## 改善箇所説明図

### 基準不適合発生箇所

エアチャンバ

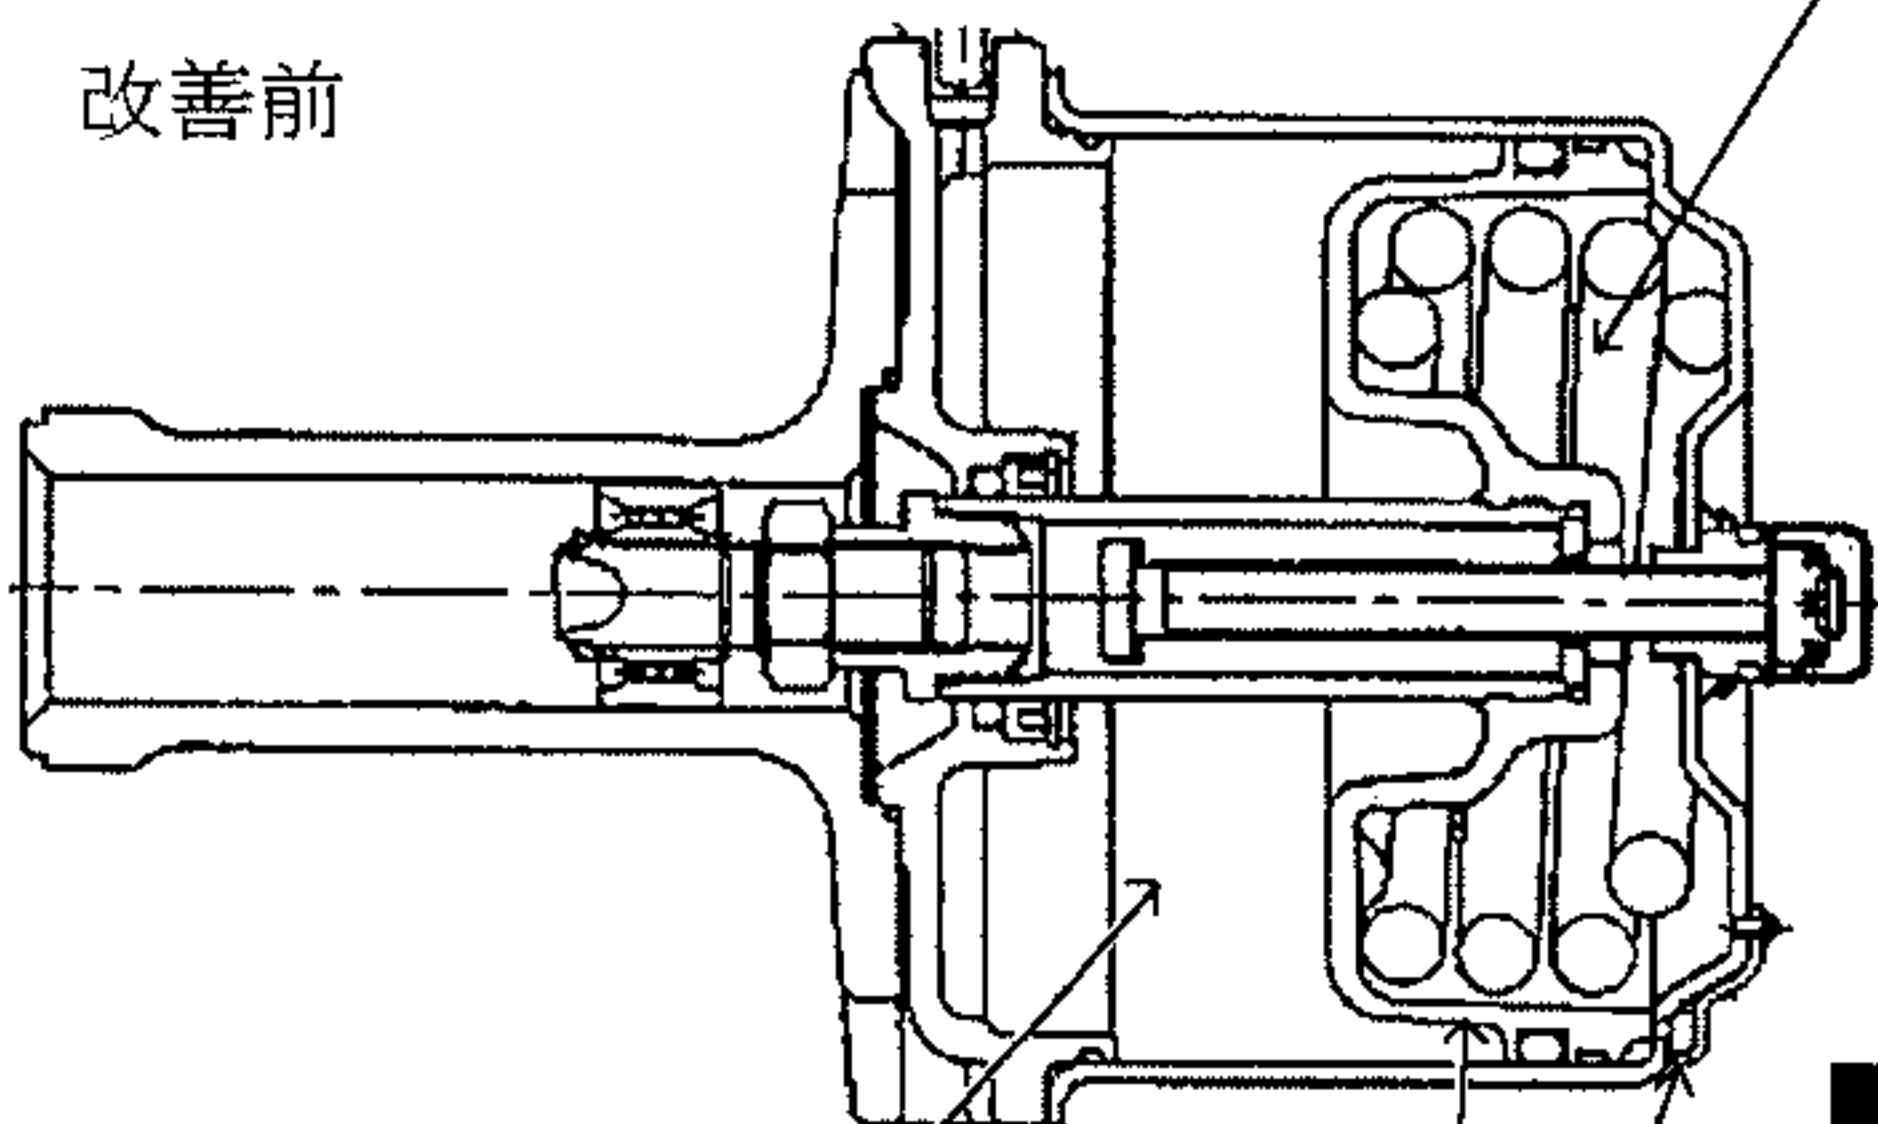
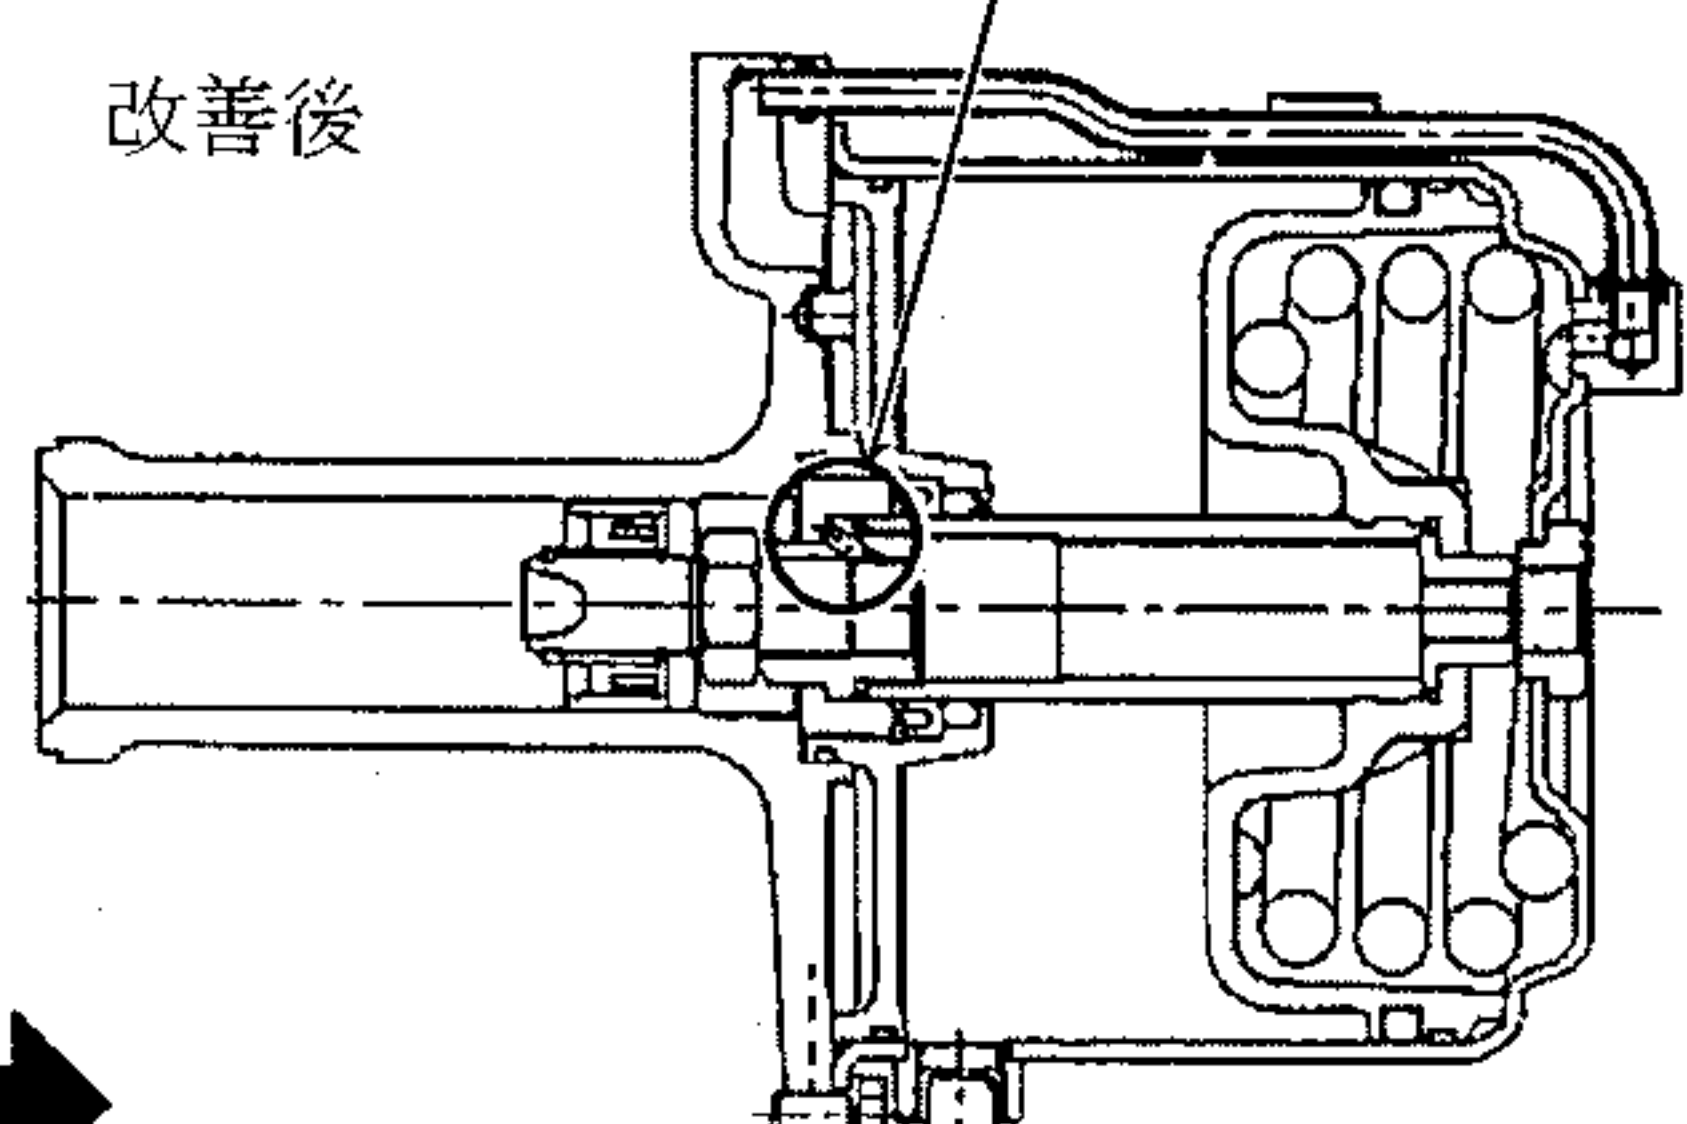
空気式駐車制動装置において、エアチャンバの空気逃がし機構が不適切なため、チャンバ内に泥水等が侵入することがあり、通気孔がふさがるとともにピストン部のＯリングが振れてスプリング室に空気が漏れ、スプリング室内部の圧力が上がり、ピストンの戻りが不十分となって駐車ブレーキが十分解除されなくなり、最悪の場合、フェード現象を起こすおそれがある。

全車両、エアチャンバを対策品と交換する。

後軸左側のエアチャンバ側面部に黄色ペイントを塗布する。
